# 改善箇所説明図

基準不適合発生箇所

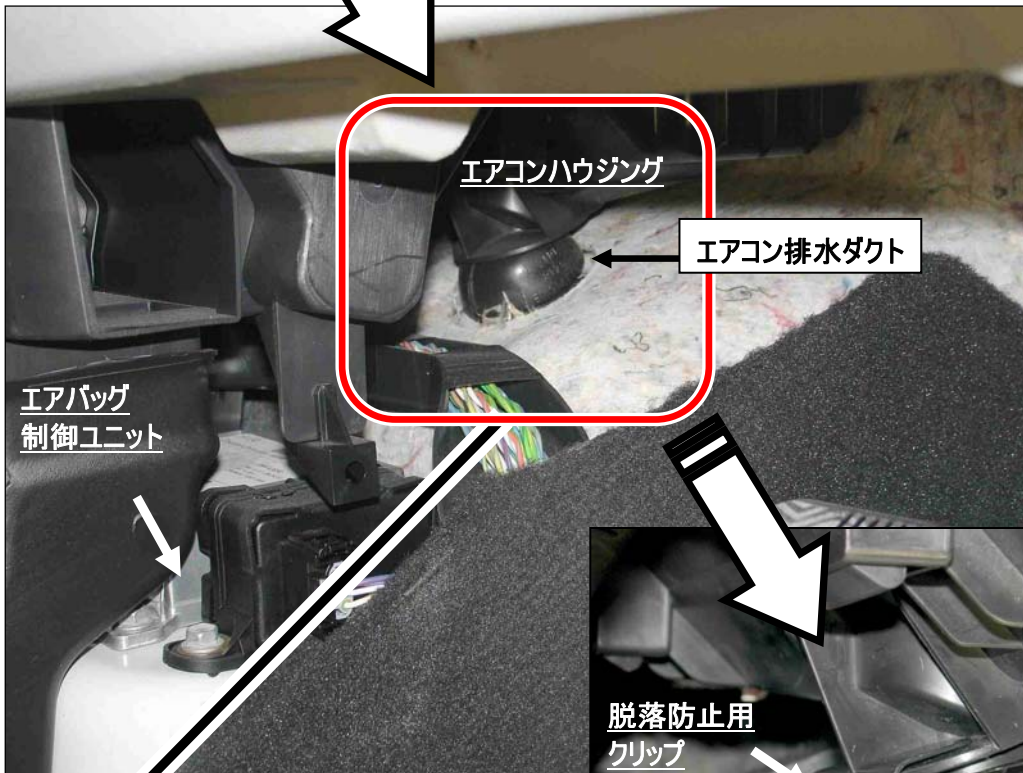
エアコンシステムにおいて、エアコンハウジングの組付け位置が不適切なため、エアコンハウジングとエアコン排水ダクトとの接続部に隙間が発生しているものがある。そのため、そのまま使用を続けると、エアコンシステムからの排水が車室内に漏れ、隣接するエアバッグ制御ユニットが浸水し、内部ショートが発生することにより、最悪の場合、エアバッグが誤作動し乗員が負傷するおそれがある。

全車両、エアコン排水ダクトを対策品に交換するとともに、脱落防止用クリップを取り付ける。

識別 : 運転席前部の内側固定ボルトの頭部に黄色ペイントを塗布する。
